Geräusche an GDB1363 und GDB1431

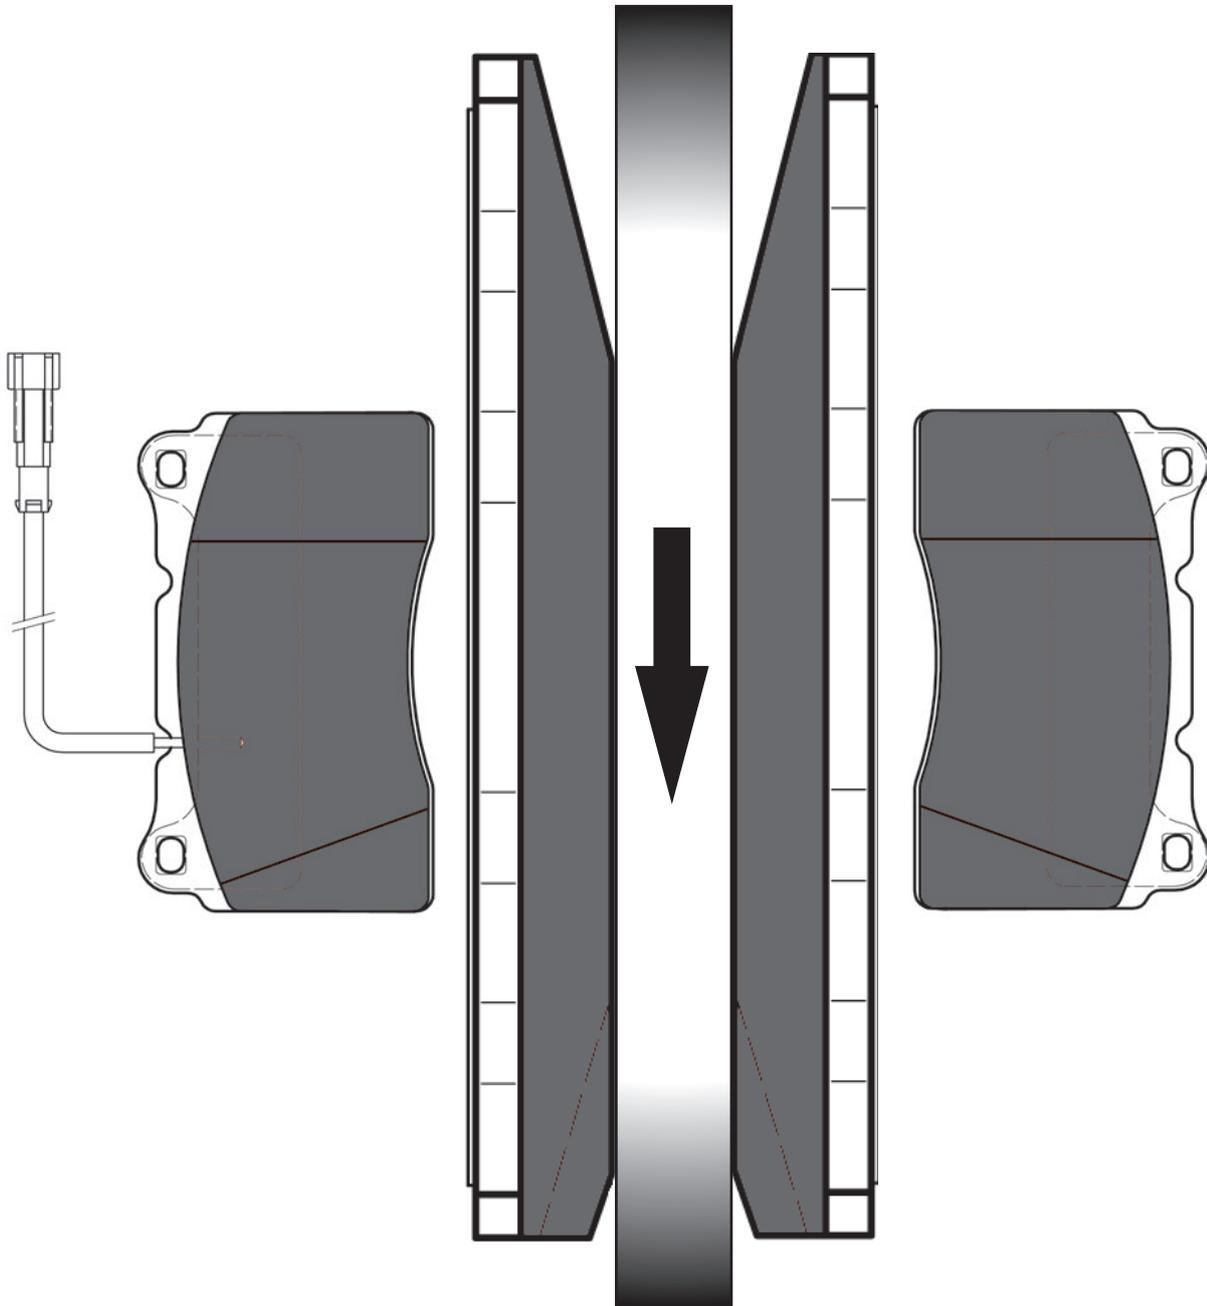
GDB1363 und GDB 1431 sind einseitig angeschrägt. Dies geschieht zur Minimierung von Geräuschen. Der Pfeil zeigt die Laufrichtung der Bremsscheibe. Sind die Bremsbeläge nicht wie gezeigt eingebaut, können Geräusche entstehen. Um sicherzustellen das der Einbau korrekt stattfindet wird TRW in Zukunft einen Pfeil zur Kennzeichnung der Laufrichtung auf der Rückenplatte drucken.
